泊発電所 3号炉 耐津波設計方針について (津波防護対策に係る指摘事項回答)

令和5年6月8日
北海道電力株式会社

2. 審査会合指摘事項に対する回答（指摘事項 230202-01）

図2 フラップゲートのカメラによる確認のイメージ図

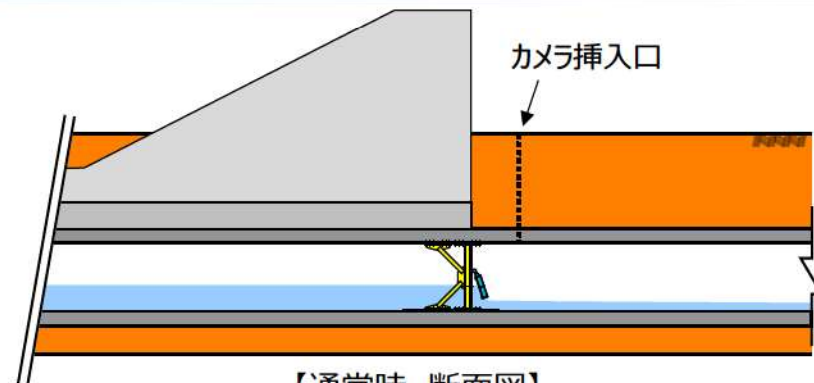
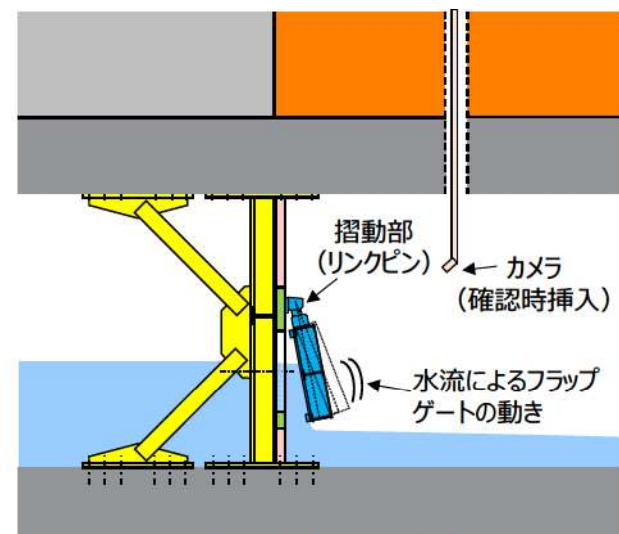
1号及び2号炉放水路逆流防止設備のフラップゲートについて、貝等の海生生物の付着の影響、異常検知の方法及び保守管理の内容を示した上で、フラップゲートが津波時に確実に動作することを説明すること。

- P.22で示したとおり、前回点検からの新たな貝等の海生生物は確認されていないため、逆流防止設備の戸当たり部等に貝等が付着し、フラップゲートの閉機能が阻害されることや摺動部が固着する事象は考え難い。
- また、フラップゲートは水路を流れる海水の流量によって開閉する構造であり、一定の開度に固定して使用する構造ではなく、流量の変化や波立ち等によって開度が適宜変わるため、焼き付き等の要因で固着することも考え難い。
- さらに、フラップゲートの回転中心となるリンクピンの位置は、水路よりも上部に位置しており、海水中に水没していないことから、急激な腐食等による固着の可能性も考え難い。
- その他想定される損傷モードとして、摺動部の経年劣化、流水による開口部のすりへり、砂の堆積等が挙げられるが、これらは設計上の考慮事項としてあげており、逆流防止設備を十分な強度を有する設計とした上で、適切な施設管理により津波防護機能を維持する（詳細は、資料1-2 P.5条-別添1-添付32-40~47を参照）。
- 以上を踏まえ、**逆流防止設備が通常時に開固着する可能性は低いと評価する。**
- なお、3号炉の津波防護施設として、津波時に確実に動作することが求められることから、図2に示すように、防潮堤外側の点検口から定期的にカメラを挿入し、水流によって動作するフラップゲートの状況から、フラップゲートの軸が固着していないことを確認する。

② 1号及び2号炉放水路逆流防止設備

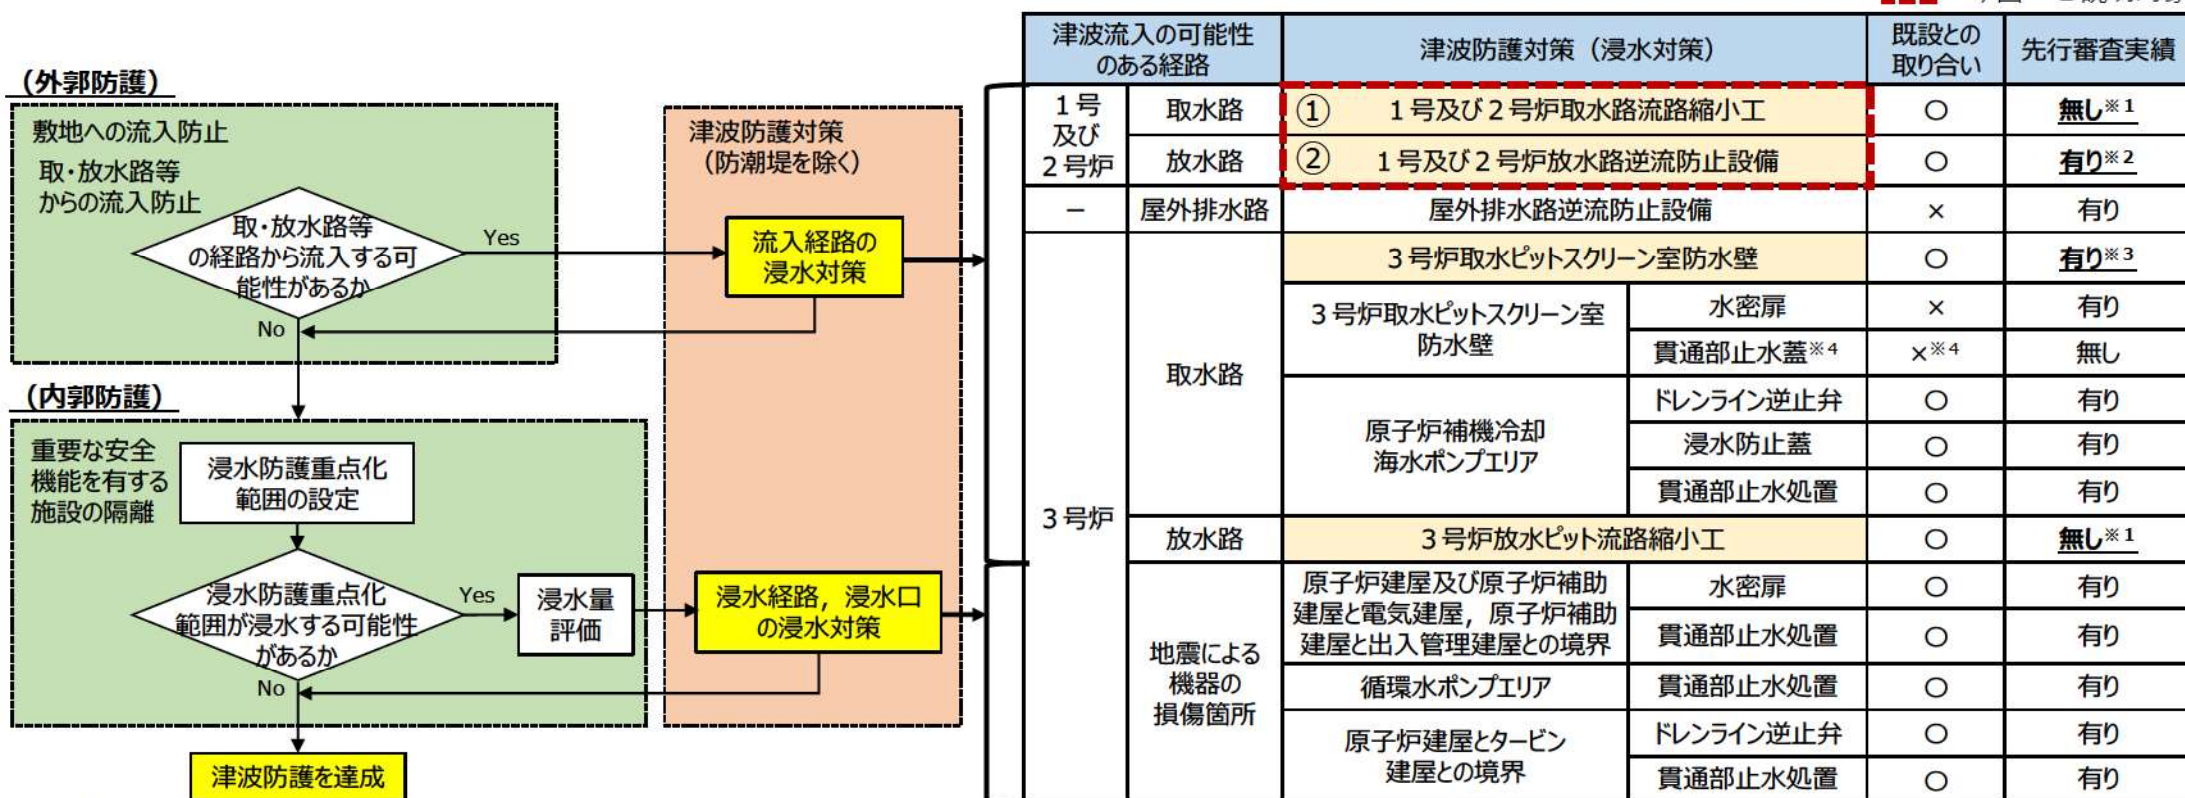
防潮堤を除く津波防護対策（例えば、流路縮小工、原子炉補機冷却海水放水路内へのコンクリート充填及び配管敷設、既設立坑の上部開口部のコンクリートによる閉塞等）が既設の施設の機能に与える悪影響について、既設の施設が本来有する機能を明確にした上で説明すること。

- 逆流防止設備は、1号及び2号炉の放水路と取り合いがある。放水路は、原子炉補機冷却海水ポンプによる排水を放水ピットから放水する機能を有する。
- 逆流防止設備の設置により、逆流防止設備が堰となることや、フラップゲートによる抵抗の影響から、放水路及び放水ピットの水位が上昇することで放水機能に影響がある。また、放水路内に設置することから放水路の施設管理への影響がある。
- 上記の影響に関しては、原子炉補機冷却海水放水路からの排水を流下するのに必要な放水ピットの水位を維持するため、逆流防止設備の開口部大きさ、高さ並びにフラップゲートを適切に設計し、放水機能へ影響を及ぼさないようにする。また、放水路の施設管理については、現行の確認範囲から変更なく対応することが可能なことから、逆流防止設備設置後も適切な施設管理を行うことができる。
